IZVJEŠĆE

**o javnoj raspravi o prijedlogu II. Izmjena i dopuna
Generalnog urbanističkog plana grada Đakova**

sa javnog izlaganja o prijedlogu II. izmjena i dopuna
Generalnog urbanističkog plana grada Đakova

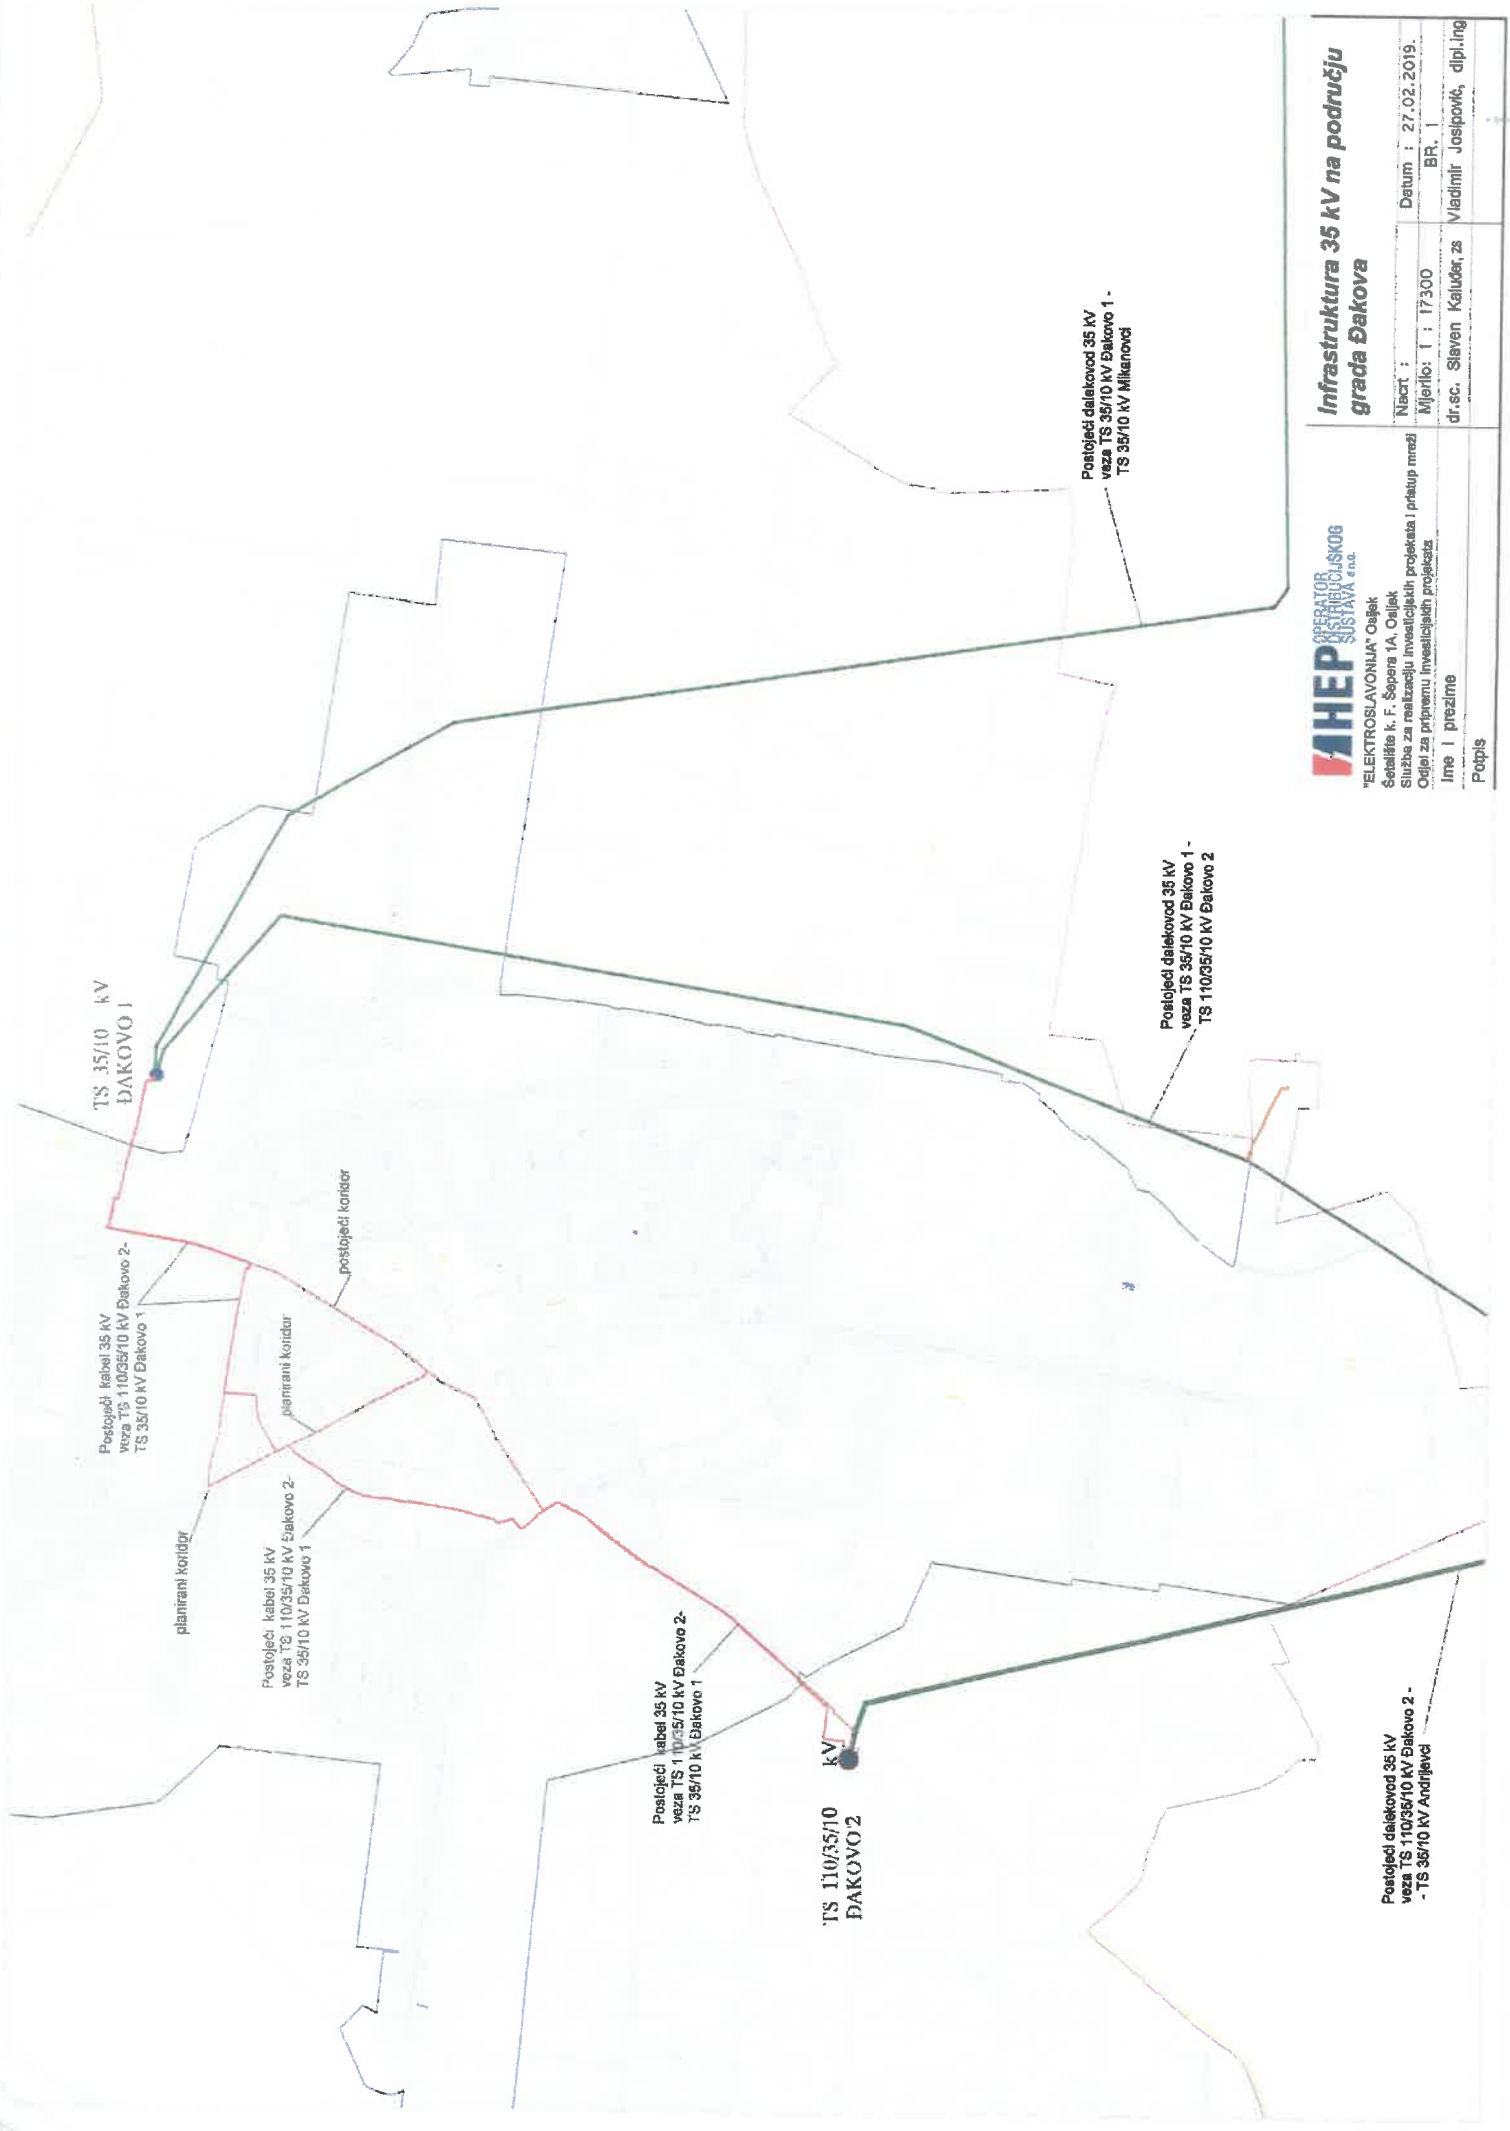
2. Postojeći i planirani koridori 35 kV infrastrukture na području grada Đakova U važećem Generalnom urbanističkom planu grada Đakova prikazana trasa postojećeg 35 kV podzemnog ne odgovara stvarnom stanju i treba ju korigirati na temelju podloga koje dostavljamo. Trasa 35 kV koja je prikazana u važećem GUP-u zadržava se kao planirana.

3. Izmjenom Generalnog urbanističkog plana predvidjeti nove trase 35 kV kabela. Planirana trasa u Ulici Marka Marulića koja nastavlja od koridora stvarne trase postojećeg 35 kV kabela do Ul. A. Starčevića te nadalje Starčevićevom ulicom do Ul. bana Jelačića gdje se spaja s drugim planiranim koridorom koji je u GUP-u do sada bio prikazan kao postojeći. Prijedlog trase u prilogu.

6. Planirano stanje 35 kV infrastrukture na području grada Đakova
Planirani koridor 35 kV kabela povezuje TS 110/35/10 kV Đakovo 2 i TS 35/10 kV Đakovo 1, kako je opisano u točki 2. ovog dopisa.

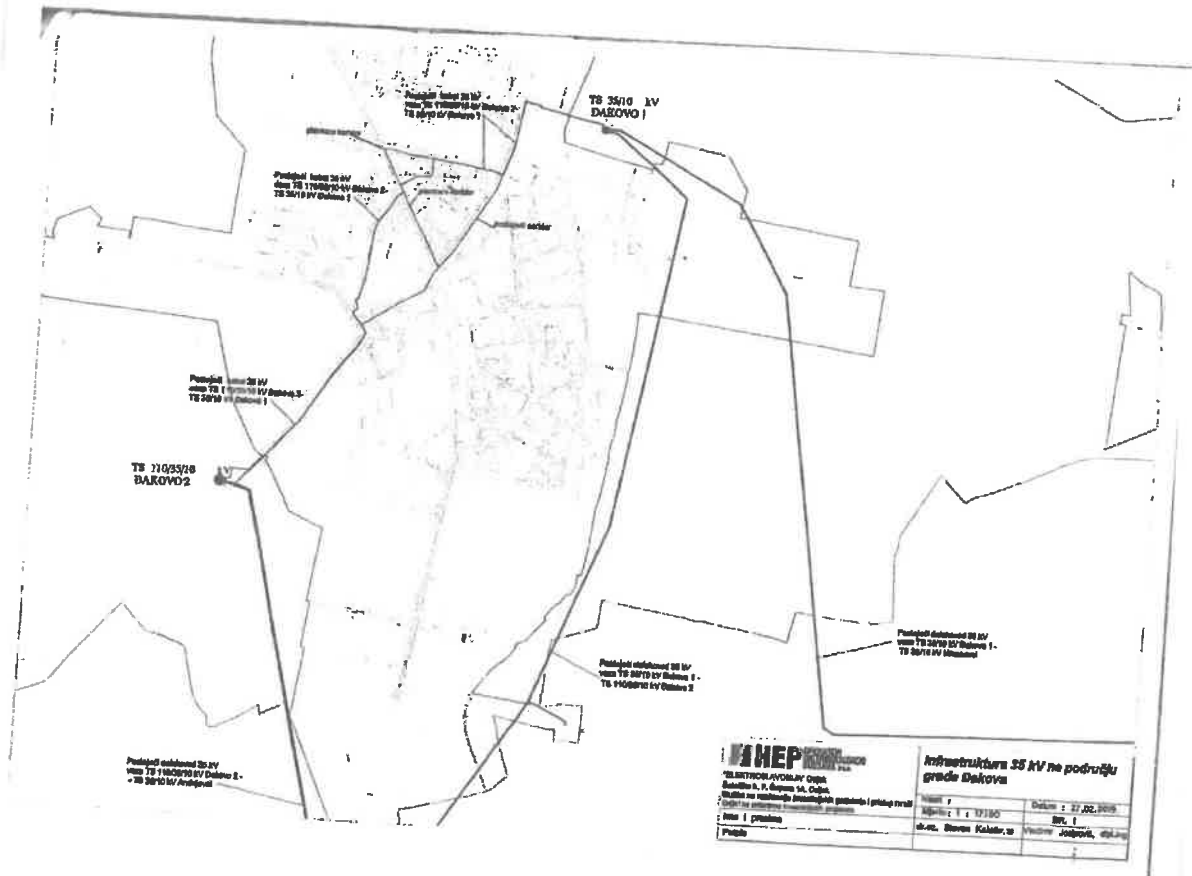
- 3.2. 2. Postojeći i planirani koridori 35 kV infrastrukture na području grada Đakova U važećem Generalnom urbanističkom planu grada Đakova prikazana trasa postojećeg 35 kV podzemnog ne odgovara stvarnom stanju i treba ju korigirati na temelju podloga koje dostavljamo. Trasa 35 kV koja je prikazana u važećem GUP-u zadržava se kao planirana.

- 3.3. 3. Izmjenom Generalnog urbanističkog plana predvidjeti nove trase 35 kV kabela. Planirana trasa u Ulici Marka Marulića koja nastavlja od koridora stvarne trase postojećeg 35 kV kabela do Ul. A. Starčevića te nadalje Starčevićevom ulicom do Ul. bana Jelčića gdje se spaja s drugim planiranim koridorom koji je u GUP-u do sada bio prikazan kao postojeći. Prijedlog trase u prilogu.

- 3.6. 6. Planirano stanje 35 kV infrastrukture na području grada Đakova
Planirani koridor 35 kV kabela povezuje TS 110/35/10 kV Đakovo 2 i TS 35/10 kV Đakovo 1, kako je opisano u točki 2. ovog dopisa.

Prilog 1: detalj karte elektroenergetike koji je potrebno ažurirati
sukladno našim primjedbama

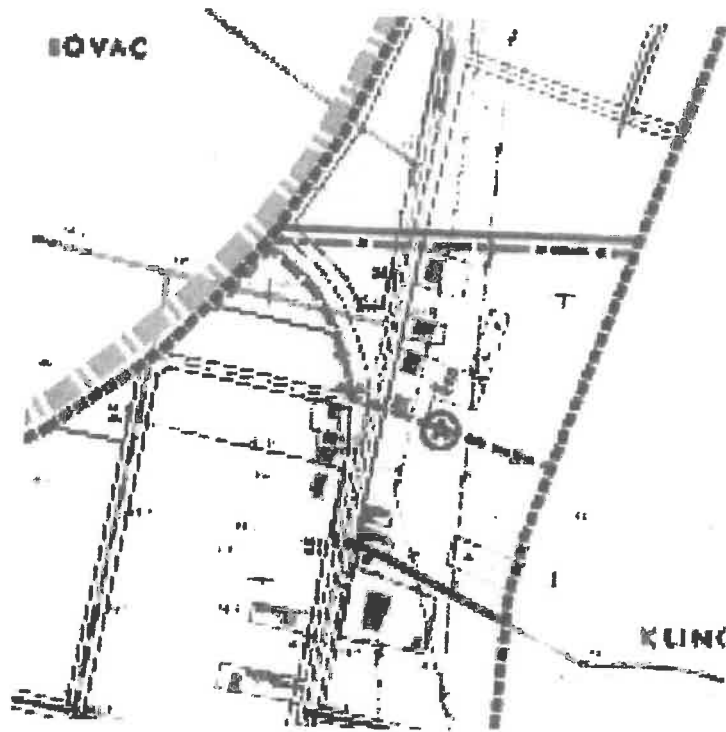
- 4.1. Kod sjevenog ulaza u grad Đakovo, trasa podzemnog kabela 2x110 kV koja predstavlja priključak na TS 110/10 kV Đakovo 3, prikazana je crtkano kao planirana alternativna trasa s oznakom A. To je postojeći kabelski vod koji je u pogonu od 2009. godine. Trasu označiti punom linijom, a u legendi označiti kao „Kabel 2x110 kV“.
- 4.2. Ostale dvije ucrtane trase koje se odnose na 110 kV naponsku razinu (jedna crtkana, a druga puna linija) ucrtane iznad postojeće trase kabela 2x110 kV potrebno je izbrisati (nije nam poznato na osnovu kojih podloga su ucrtane). Provjerite s HEP-ODS da li su to eventualno trase vodova nižih naponskih razina u njihovoj nadležnosti, a u legendi označene kao 110 kV.
- 4.3. U tekstu Prijedloga II. Izmjena i dopuna GUP grada Đakovo potrebno je korigirati sljedeće:

- Knjiga 2., str. 5, Izmjena i dopuna br. 7.5., tekst treba glasiti:
„U grafičkom dijelu Plana – kartografski prikaz „2.B. Elektroenergetski sustav“ promijenjena je trasa postojećeg 35 kV kabelskog voda koji prolazi kroz Đakovo. Trase postojećih vodova naponske razine 110 kV i 35 kV istočno od trafostanice TS 110/35/10(20) kV Đakovo 2 korigirane su sukladno dostavljenim podacima od strane HOPS d.o.o., Prijenosno područje Osijek, te HEP-ODS d.o.o., DP Elektroslavonija Osijek“.

Obrazloženje: Iz grafičkog dijela Plana obrisana je trasa postojećeg 110 kV dalekovoda koja je izvedena alternativnom trasom (vezano na primjedbu 4.1.).
Trasa planiranog 110 kV dalekovoda ostaje u Planu, riječ je o opskrbi planiranog elektrovučnog postrojenja.
